GOBERNACION DE ANTIOQUIA REPUBLICA DE COLOMBIA	**INFORME ASESORÍA O ASISTENCIA TÉCNICA**	Código: FO-M4-P3-018
		Versión: 04
		Fecha de aprobación: 06/05/2019

Organismo	Secretaria de Inclusión Social y Familia			
Dependencia	Gerencia de Infancia, Adolescencia y Juventud			
Nombre responsable de la asesoría y/o asistencia técnica	Erika Tatiana Restrepo Posada	**Cargo**	Profesional de la Gerencia de Infancia, Adolescencia y Juventud	**Contrato No. 4600011747**
Línea Plan de Desarrollo /Programa: Unidos por la primera infancia	**Línea 1 Nuestra Gente**	**Objetivo del programa**	Fortalecer las potencialidades y el goce efectivo de derechos de las personas desde la gestación y hasta los primeros seis años de vida, en condiciones de dignidad y afecto, a través de la generación de estrategias que propicien su desarrollo integral temprano.	**Proyecto:** Unidos por la primera infancia
Indicador de producto	Municipios y/o Distritos asistidos técnicamente para el fortalecimiento de la atención integral a la primera infancia			
Acciones para la Intervención con Asesoría o Asistencia Técnica	Asistencia técnica en los componentes y modalidades de atención integral a la primera infancia.

Subregi

Imagen 3: Cocina	Imagen 4: Entrega de alimentos

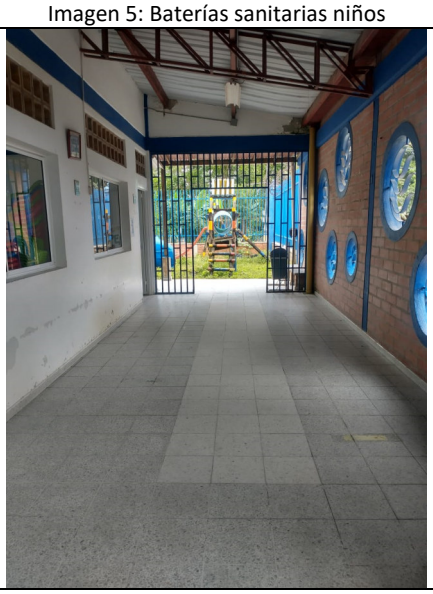
- En la zona de entrega de alimentos se debe instalar una barrera que impida el ingreso de vectores externos y que se encuentre separado del mesón aproximadamente 30 cm, que solo permita el ingreso y salida de la bandeja de alimentos, esta barrera puede ser fabricada con malla tipo angeo y elementos que le den firmeza a la estructura de soporte.
- Es necesario instalar cielo en drywall con pintura epoxipoliamida (epóxica) e instalar de media caña en policloruro de vinilo (PVC), superficie que permita fácil limpieza, desinfección y nivel de asepsia requerido para los espacios donde se preparan alimentos.
- El zócalo instalado en la cocina es en cerámica, por lo tanto, genera un ángulo de 90° entre el piso y

Imagen 14: Zona recreativa

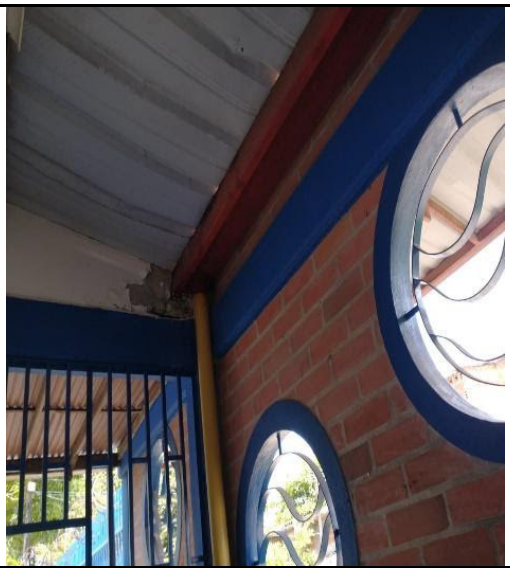
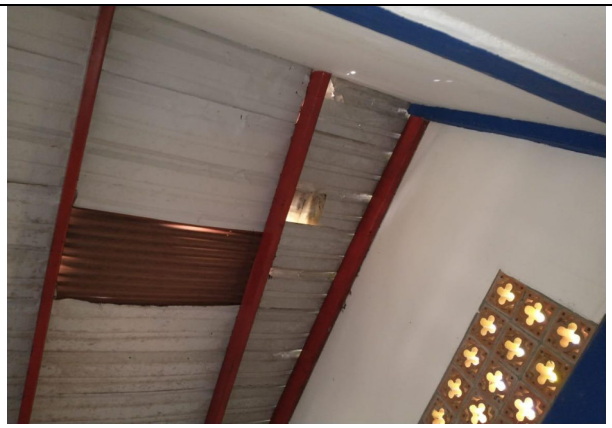
- Se observan múltiples humedades en varias zonas del CDI, es necesario proceder con las reparaciones correspondientes en la cubierta para evitar un mayor deterioro del cielo en drywall.
- Es necesario realizar mantenimiento a la zona recreativa en general, mediante la aplicación de pintura resistente a la intemperie y reemplazo de piezas en mal estado.
- La puerta de acceso requiere reparación en su estructura de soporte.
- Los tanques elevados de acumulación de agua requieren mantenimiento.

Imagen 15: Tomacorriente en cocina no son GFCI

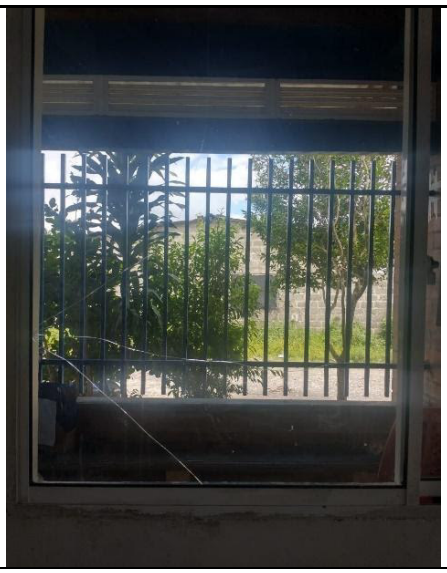
- Los tomacorrientes instalados en la zona de preparación de alimentos y cercano a la zona de lavado deben ser tipo GFCI, por lo tanto, los existentes deben ser reemplazados por unos que cumplan con la normatividad.
